第 2 回 壱岐市洋上風力発電等導入検討協議会・勉強会 主な意見とその対応

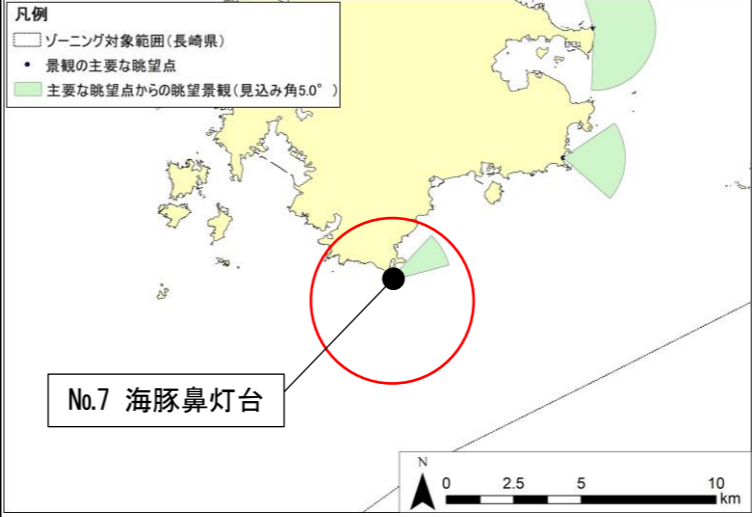
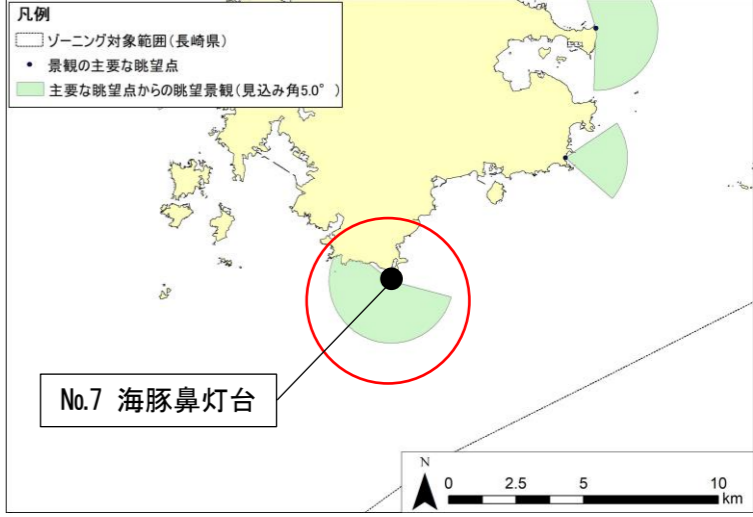
構成員	<p>景観に関する調査について、「No.7 海豚鼻灯台」からの眺望範囲が実態に則していないように感じる。</p>	<p>「No.7 海豚鼻灯台」からの眺望範囲は、現地でも再確認を行ったところ、ご指摘の通り、海域を広く範囲に眺望可能な地点が存在しましたので、写真撮影等を含めて修正致しました。</p> <div style="display: flex; justify-content: space-around;"> <div data-bbox="1397 1388 2101 1871"> <p>凡例</p> <ul style="list-style-type: none"> ゾーニング対象範囲(長崎県) 景観の主要な眺望点 主要な眺望点からの眺望景観(見込み角5.0°)  <p>No.7 海豚鼻灯台</p> </div> <div data-bbox="2101 1388 2804 1871"> <p>凡例</p> <ul style="list-style-type: none"> ゾーニング対象範囲(長崎県) 景観の主要な眺望点 主要な眺望点からの眺望景観(見込み角5.0°)  <p>No.7 海豚鼻灯台</p> </div> </div> <div style="display: flex; justify-content: space-around; margin-top: 10px;"> <p>図 景観に対して留意すべき範囲（修正前）</p> <p>図 景観に対して留意すべき範囲（修正後）</p> </div>
